# 接続検討回答結果の調査について

2019年 9月 17日  
広域系統整備委員会事務局

# 【調査1】広域機関受付の接続検討回答結果（工事費負担金）に変更があった件数

## (暫定対策であることを踏まえた運用対策による工事費低減)

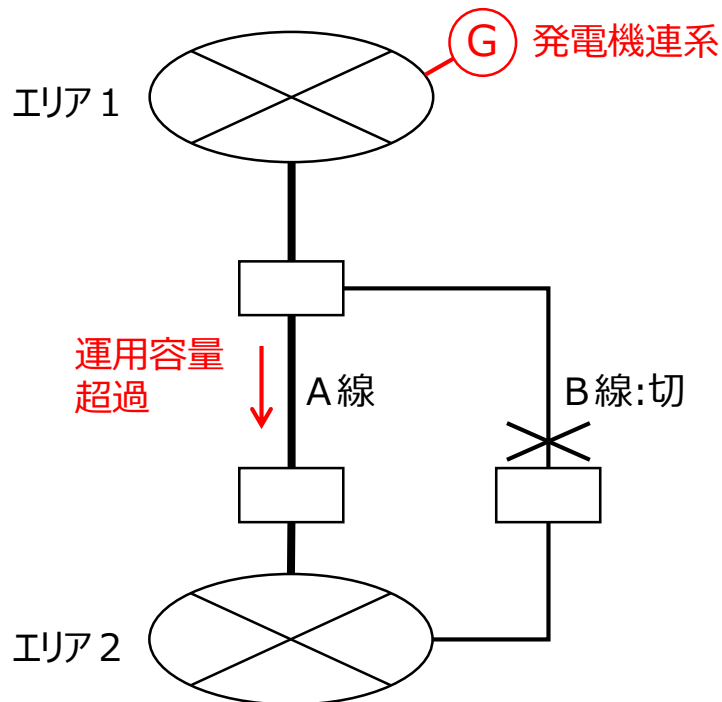
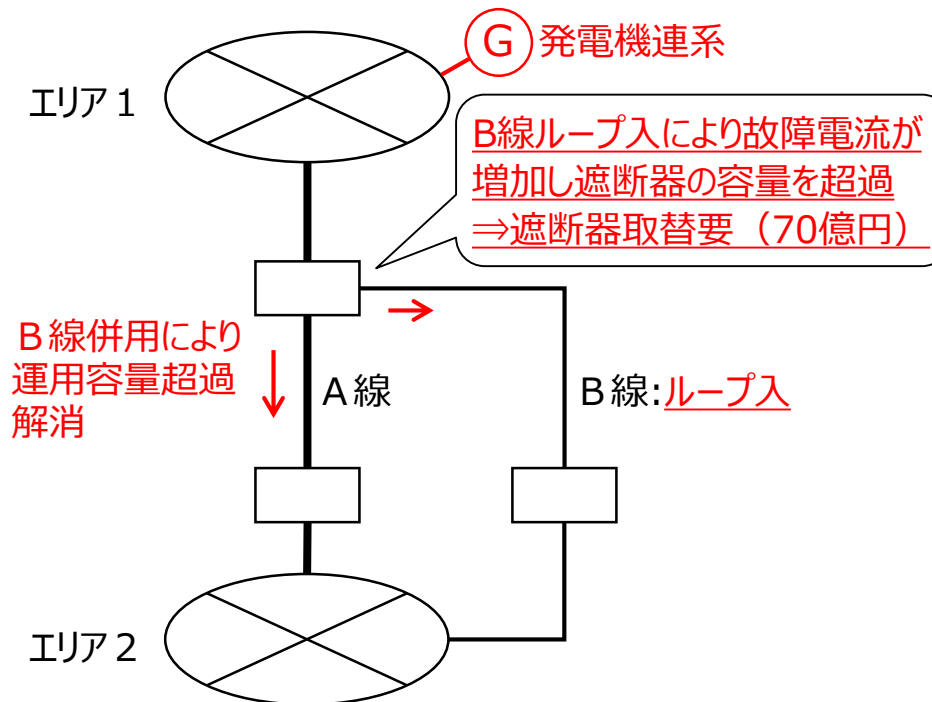
- 広域系統整備委員会において、A線増強までの間の暫定対策として、A線の運用容量の拡大対策を検討
- 送電線のループ運用により、運用容量の拡大が可能であるが、一方で、変電所の故障電流が増加し、遮断器の容量を超過するため、遮断器の取替が必要となった

- 広域系統整備委員会においてA線増強までの暫定対策であることを考慮し対策について検討
- その結果、期間限定の運用対策を実施することとして、遮断器取替台数を低減（13台→3台）し、工事費を低減（70億円→6億円）した内容で事業者に接続検討回答を行った。

### ➤ 遮断器取替台数の低減対策のイメージ

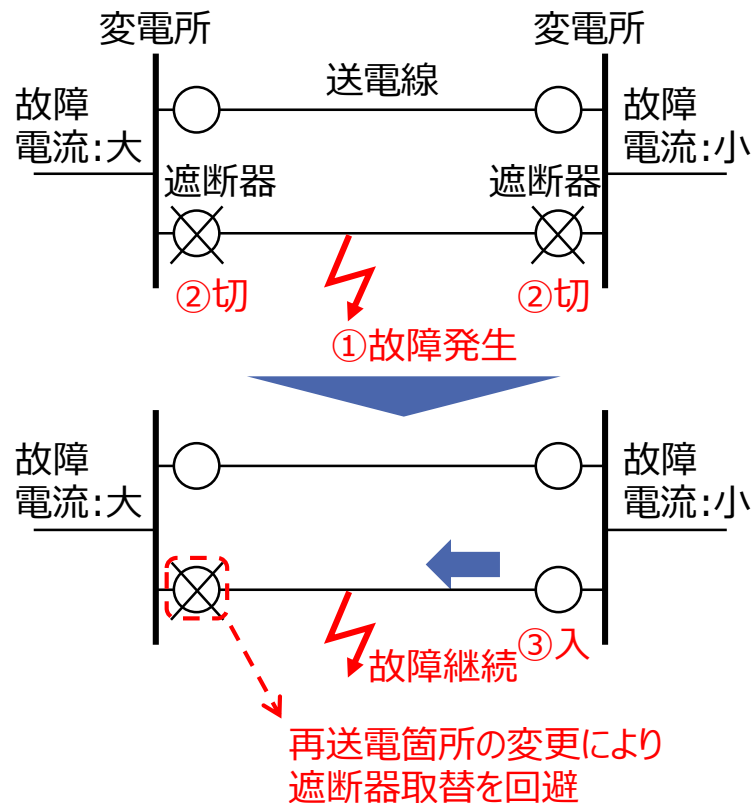
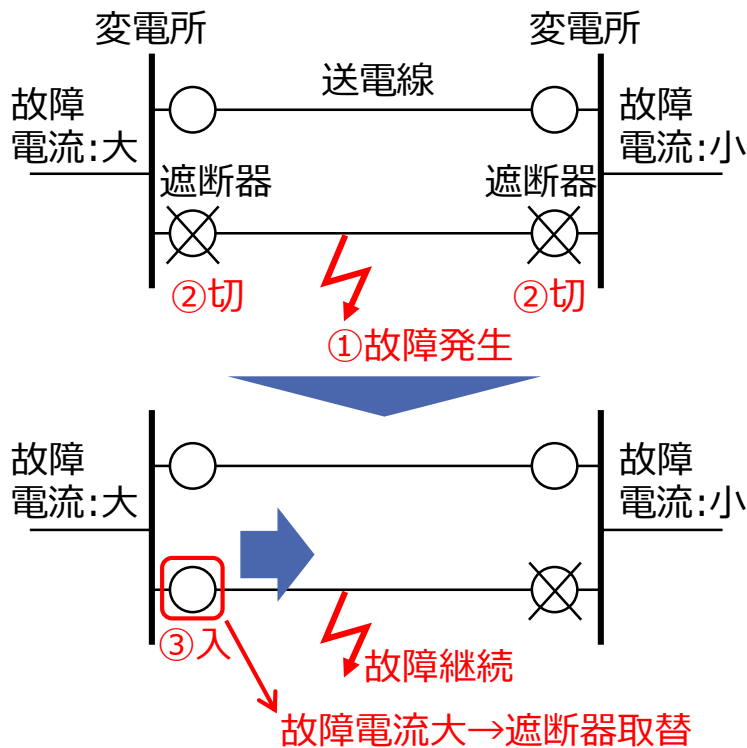
＜当初案＞ 故障電流が大きい箇所から再送電※

＜見直し後＞ 故障電流が小さい箇所から再送電

(一般送配電事業者による電源募集プロセス開始を見据えた回答に見直し)

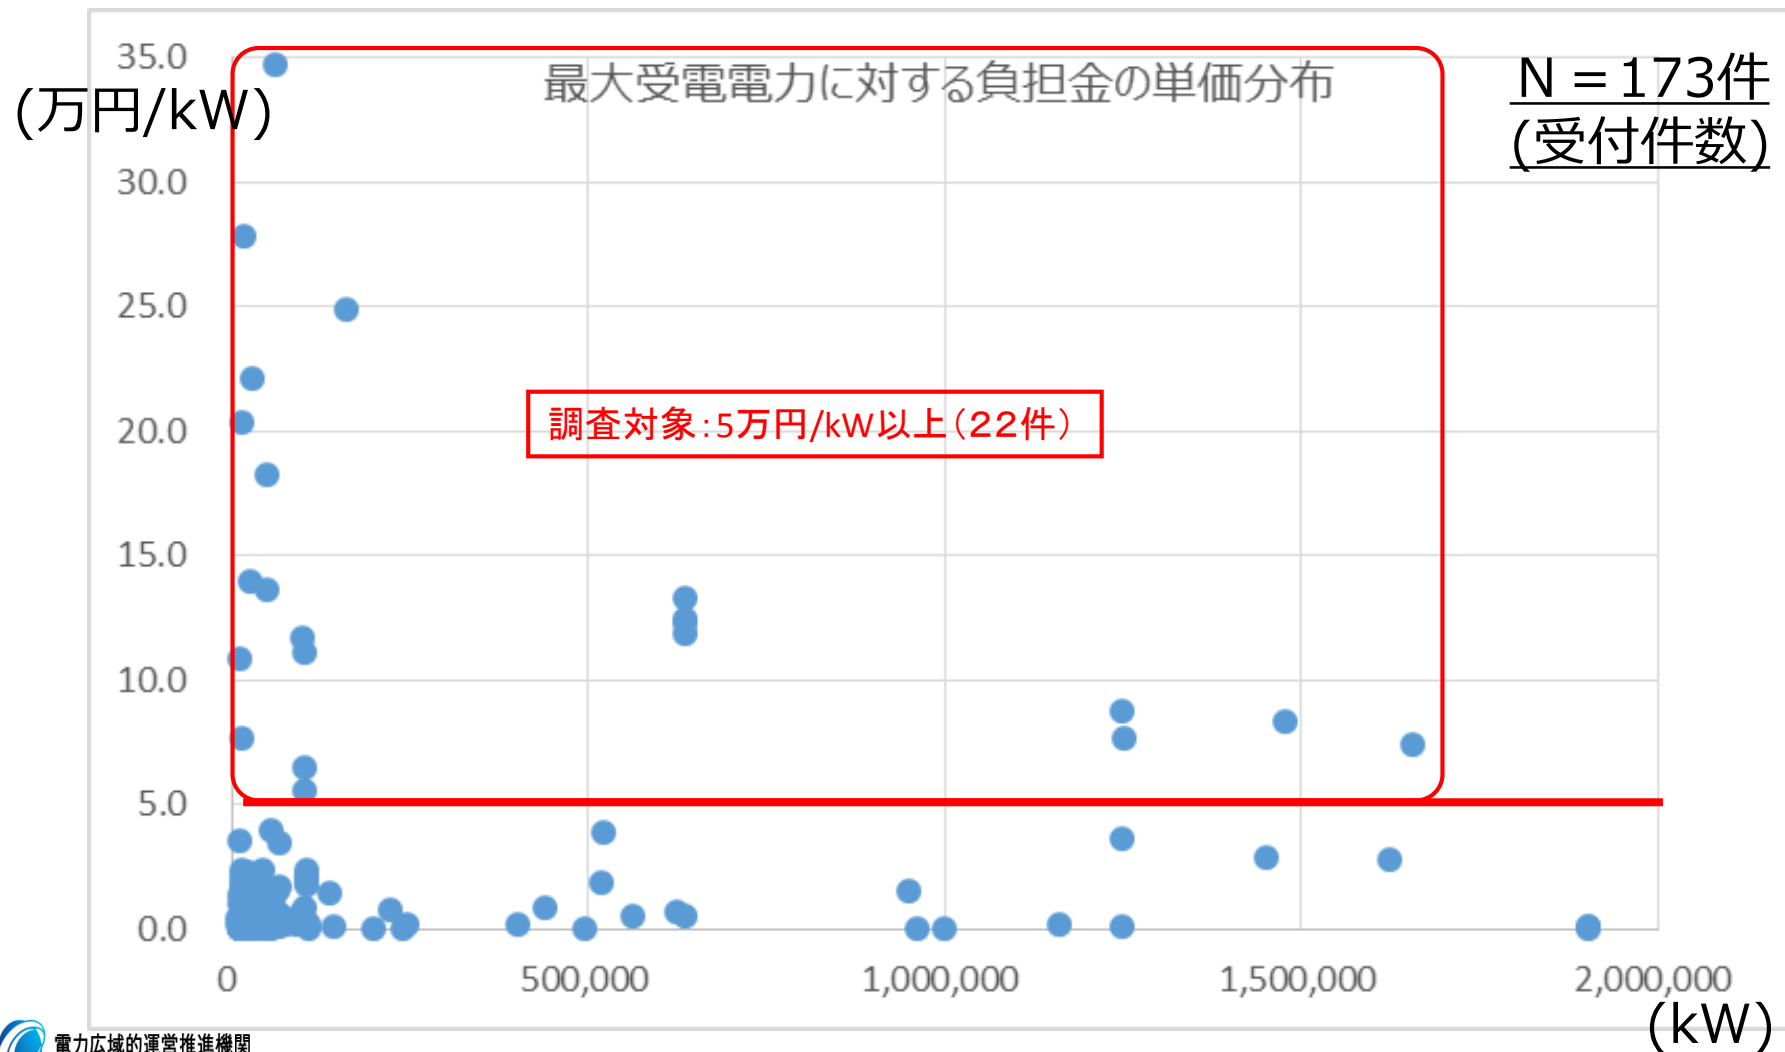
- 当該系統は申込電源以外にも大規模な潜在電源が見込まれており、当初は、申込電源の単独接続案で回答と同時に、一般送配電事業者提起による電源接続案件募集プロセスを開始する予定であった。
- 広域機関と一般送配電事業者と調整の結果、電源接続案件募集プロセスの実施を見据えた系統対策案で回答した。

- 本件は、広域機関発足前にESCJが相談を受け付け、広域機関が引継ぎ対応した案件。
- 当初は、A変電所に直接接続する案が安価であったが、事業者と一般送配電事業者との間で損害実費弁償契約を締結したうえで現地調査を行った結果、最寄りのB線に接続し、既設C線を増強する案が安価と判断され、変更したものの。

当初回答案	回答（見直し後）
概要	電源線を新設し、単独でA線へ接続する案	既設C発電所も昇圧し、A線へ接続する案
系統図		
負担金	約420億円 約410億円	約450億円

当初回答案	回答（見直し後）
概要	A変電所に直接接続する案	B送電線へ接続し 既設C線を増強する案
系統図		
工事費※	約420億円	約560億円
負担金※	約340億円	約80億円
